VALENCIA PARQUE CENTRAL

ANEXO AL PROYECTO REFUNDIDO DE URBANIZACIÓN DE LA UNIDAD DE EJECUCIÓN A.4-1 PARQUE CENTRAL

TÍTULO DEL PLANO
BAJA TENSIÓN ALUMBRADO VIARIO PLANTA GENERAL

Nº DE PLANO
BTA_01

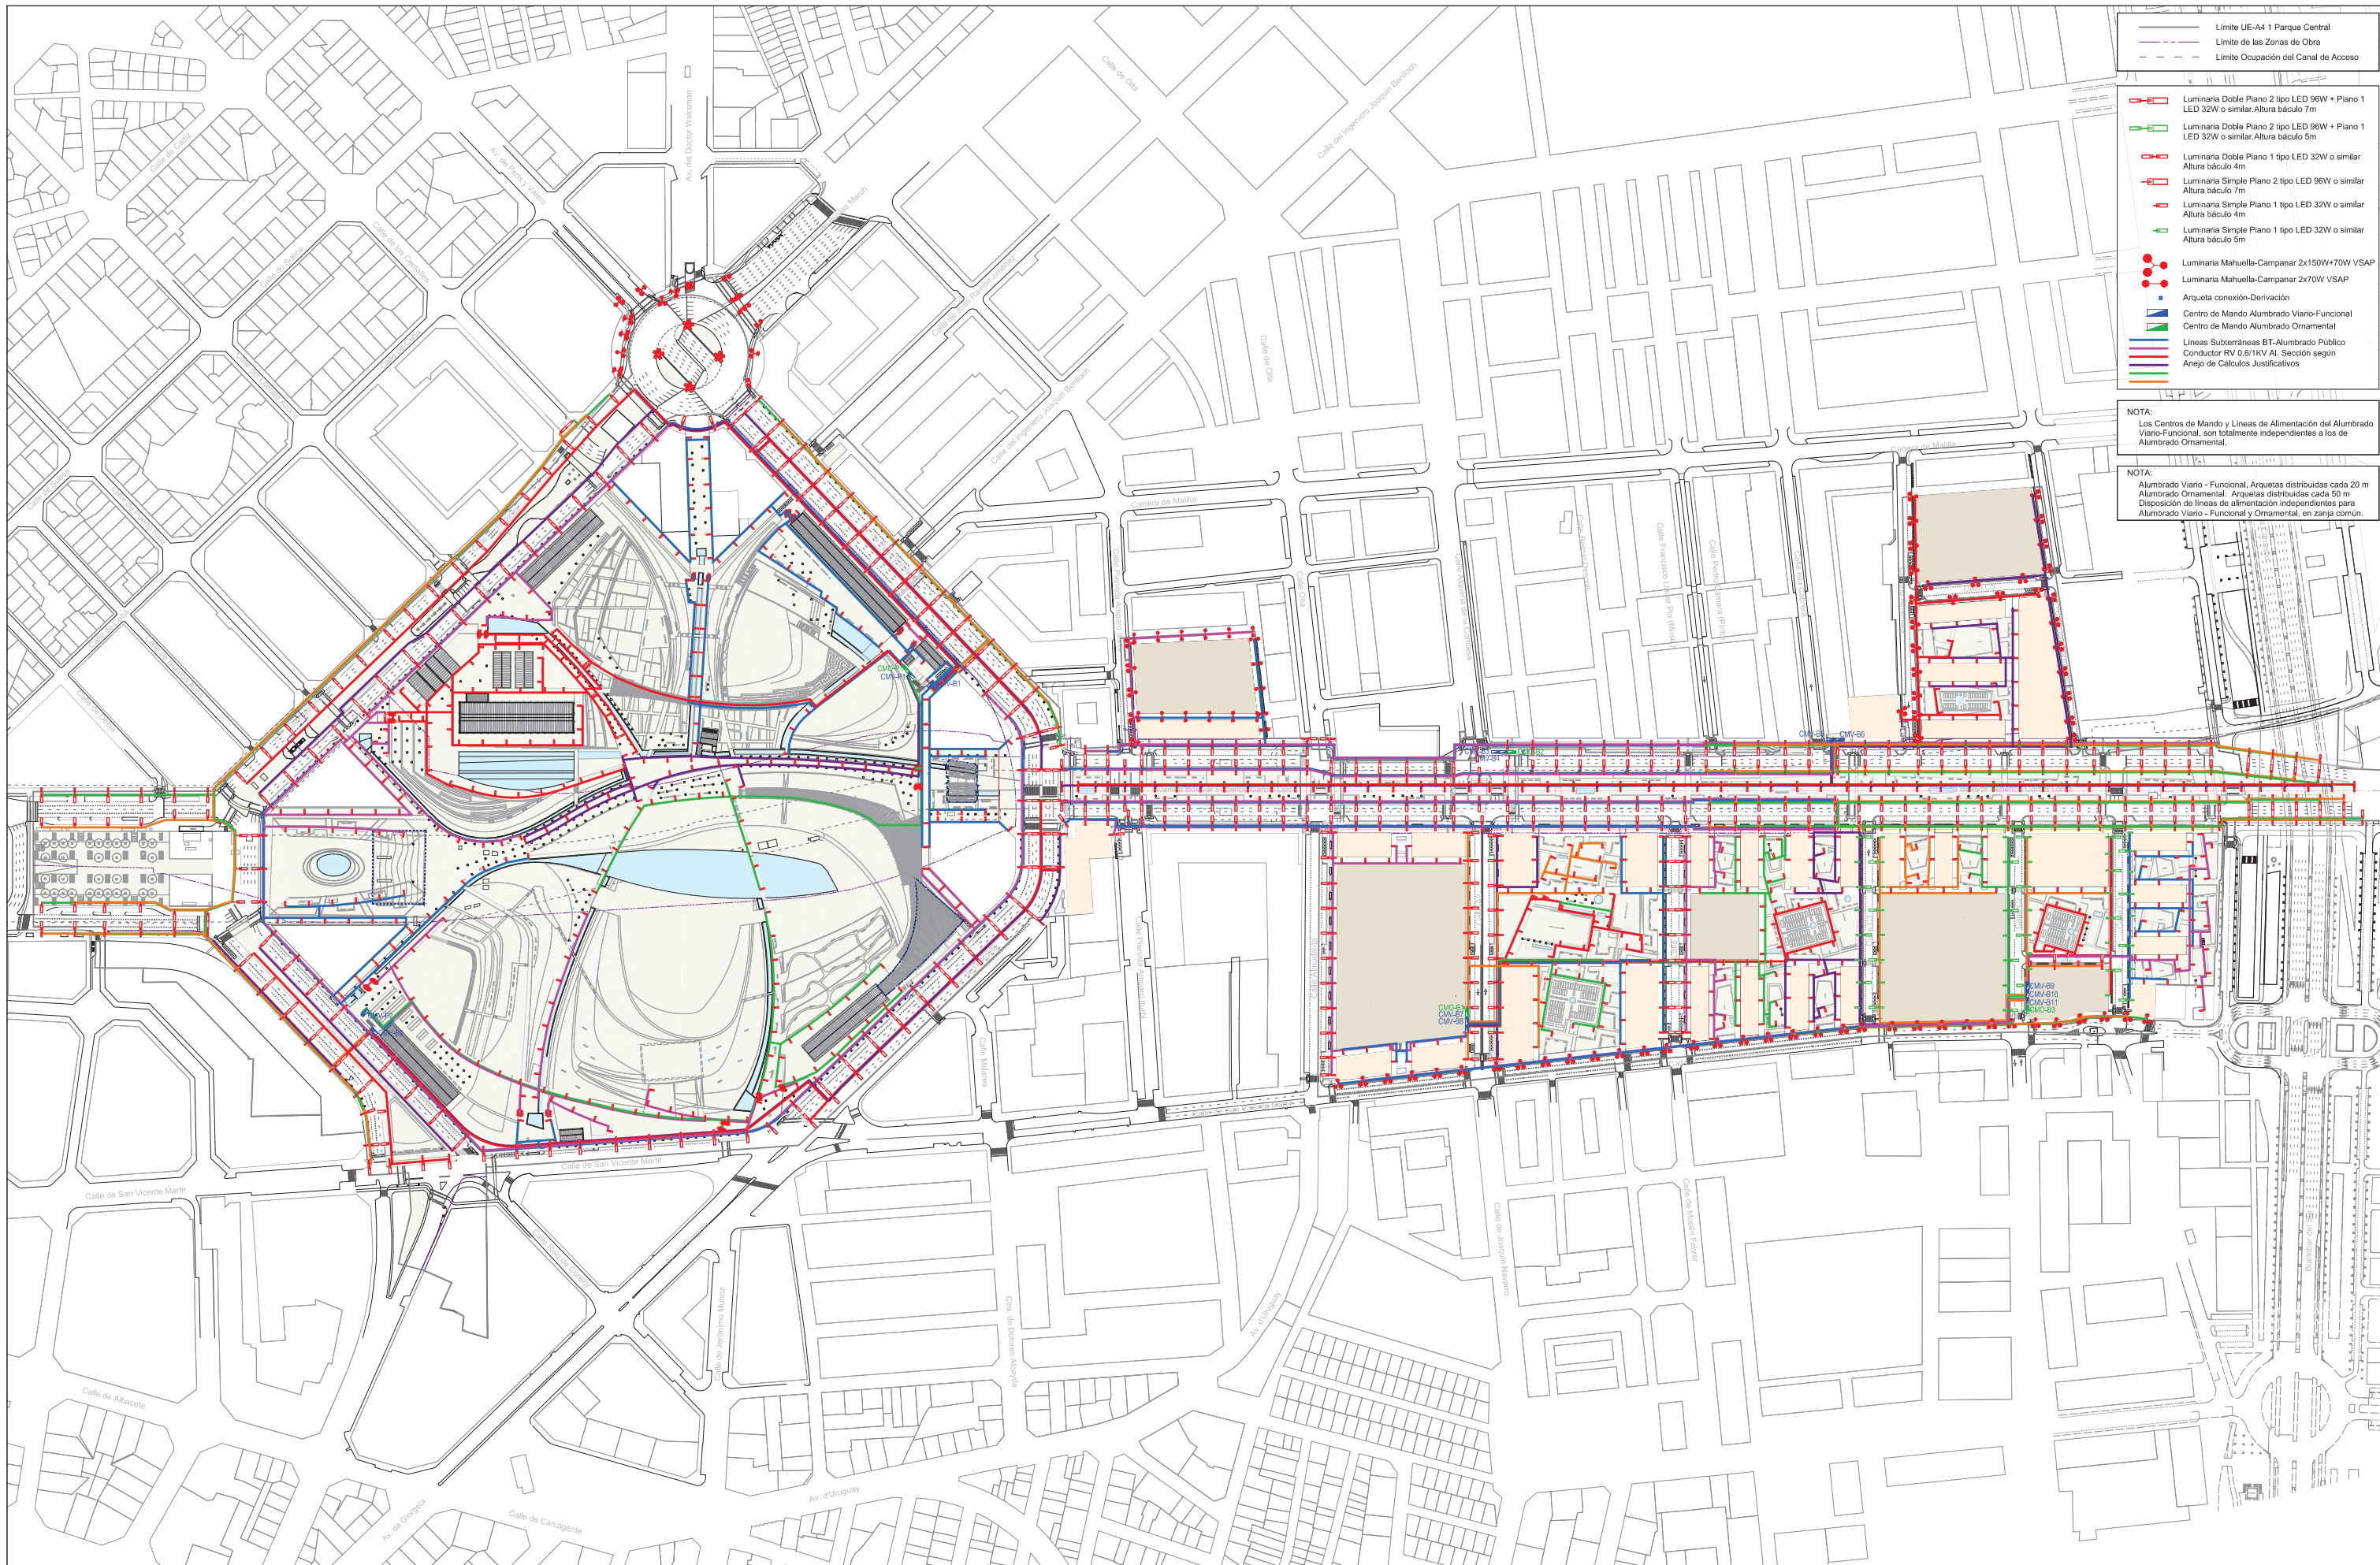
3º. Se informa que se ha subsanado la deficiencia en relación a las alturas de las columnas de forma que dentro de una calle todas tienen la misma dimensión. Se adjunta plano de referencia al final del documento. La serie completa se incorpora en el documento planos que acompaña al anexo (planos BTA-01 a BTA -016.).
